工程指示 / 要求簡箋(E.I.)

工程指示編號：EI / 1694 / 20

工程名稱：觀塘裕民坊

工程項目：幕牆 吸音柱(T5M,N)(大貨)

DT-LB13用封字片

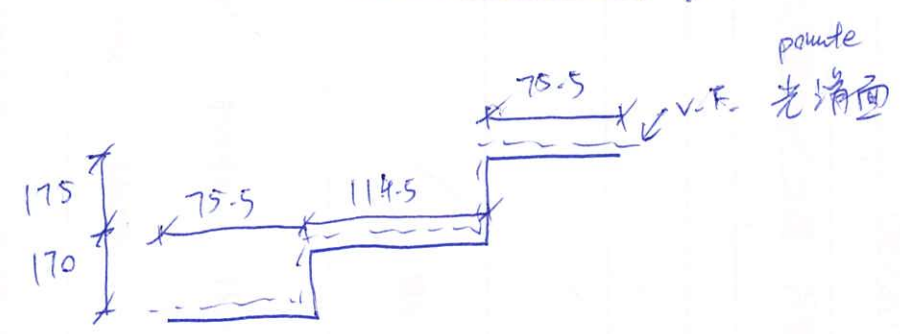
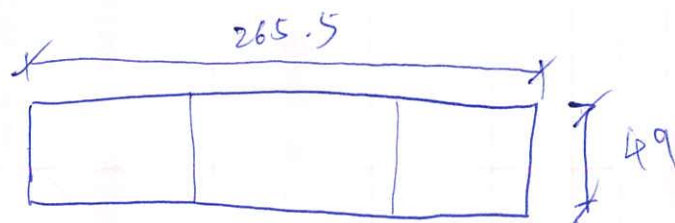
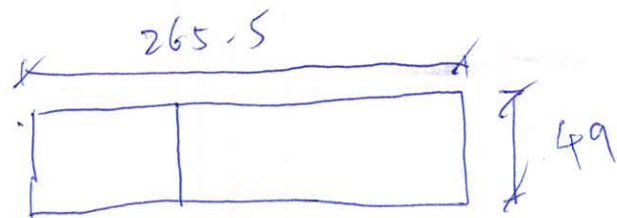
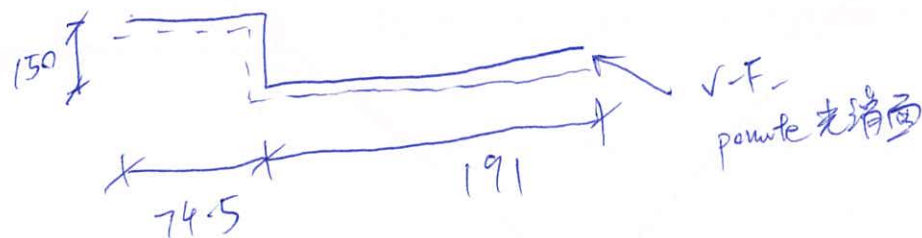
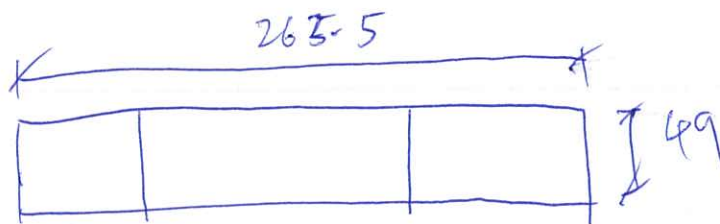
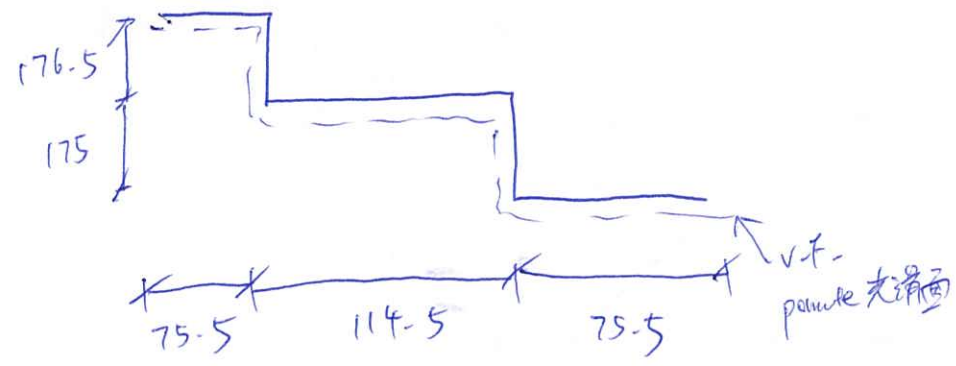
A 版: 因 pomute 不能焊接做 Z 形封篤，改為封篤片散出，黏在 2mm 鋁板封篤面上 (地盤做)
